**Nota van beantwoording zienswijzen
bestemmingsplan Merwehoofd,
Papendrecht**

Inleiding

Figuur 4.7 Compartimentering waterberging inclusief waterniveau
In de toekomstige situatie zal meer berging in het watersysteem aanwezig zijn dan op grond van het oorspronkelijk planologisch regime was voorzien (zie tabel

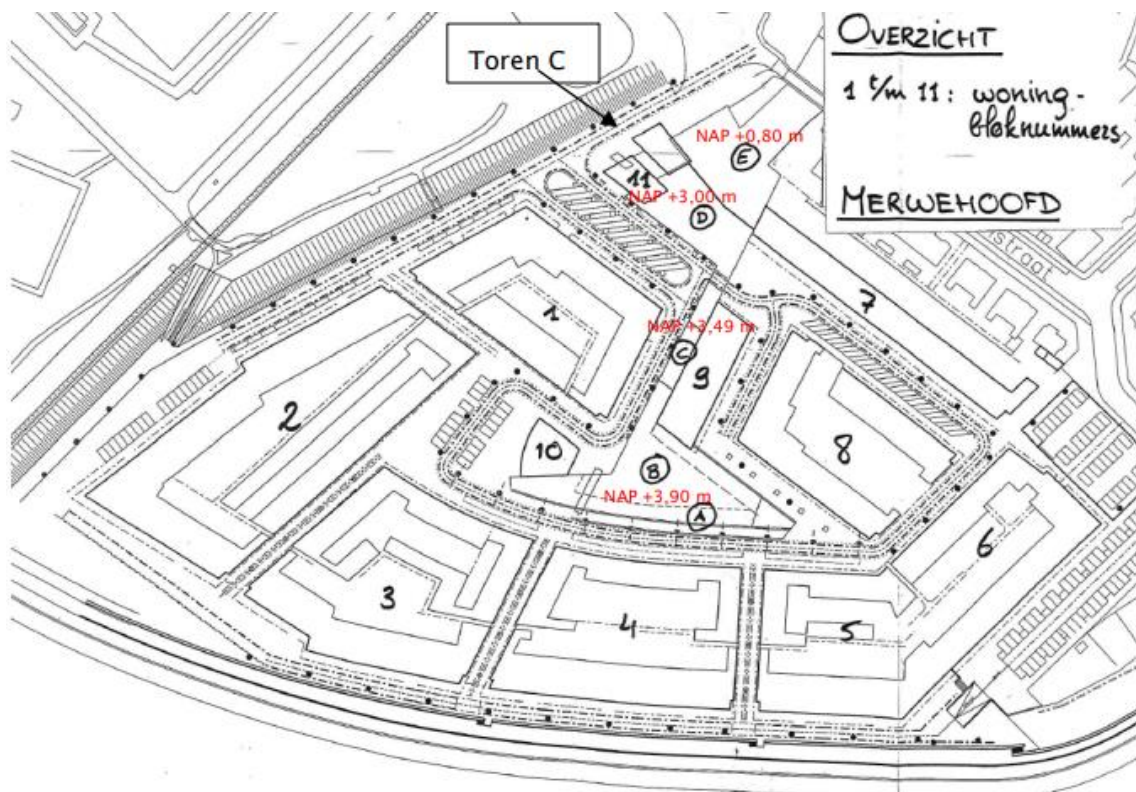
- i) Het waterschap 'Rivierenland' geeft aan dat de opmerkingen die zijn gemaakt op het voorontwerp bestemmingsplan nog niet voldoende zijn verwerkt in het ontwerpbestemmingsplan

De waterbergingslocaties bestaan uit een vijver met een waterniveau van NAP +3,90 m (B), een tussenniveau op NAP +3,49 m (C), een lage bak op NAP +3,00 m (D) en de Gantel op NAP +0,80 m (E), zie figuur 4.7. Van deze waterpartij zijn B en C reeds gerealiseerd. De lage bak (D) en de Gantel (E) vallen binnen het bestemmingsplan 'Merwehoofd, Papendrecht' en maken integraal deel uit van het plan.

In de notitie d.d. 22 januari 2003 wordt toegelicht dat uit esthetisch oogpunt het niet wenselijk is om de stuw ter hoogte van de bakken B, C en D hoger dan 0,30 m boven het normale waterpeil uit te laten steken. Dit betekent dat het waterpeil in de reeds gerealiseerde waterpartijen niet extra verhoogd kan worden. Met de wateroppervlakken die in de notitie geprojecteerd zijn (A tot en met D), wordt 650 m³ waterberging gerealiseerd. Het oppervlak van bak D bedraagt 650 m², dat betekent dat hier in het ontwerp 195 m³ berging aanwezig was. De waterberging in de Gantel (E) is in de 650 m³ niet meegenomen, maar het wateroppervlak hier bedraagt binnen de plangrenzen 702 m². Voor het hele plan is ondanks de voorzieningen B tot en met D een tekort van 1.484 m³ waterberging aanwezig. Met gemeente en waterschap is afgestemd dat met de ontwikkeling van toren C minimaal 650 m³ berging aanwezig dient te blijven. Het oplossen van het waterbergingstekort binnen het woongebied Merwehoofd is met deze ontwikkeling niet mogelijk.

4.3). Het oppervlak van de Lage bak (D) is met 10 m² (van 650 m² naar 660 m²) toegenomen en het oppervlak van de Gantel (E) is 183 m² (van 702 m² naar 885 m²) groter dan opgenomen in de beheersverordening 'Rivieroevers' van 2016. Dit betekent dat met de wijzigingen het waterbergingsstekort met 40 m³ wordt verminderd.
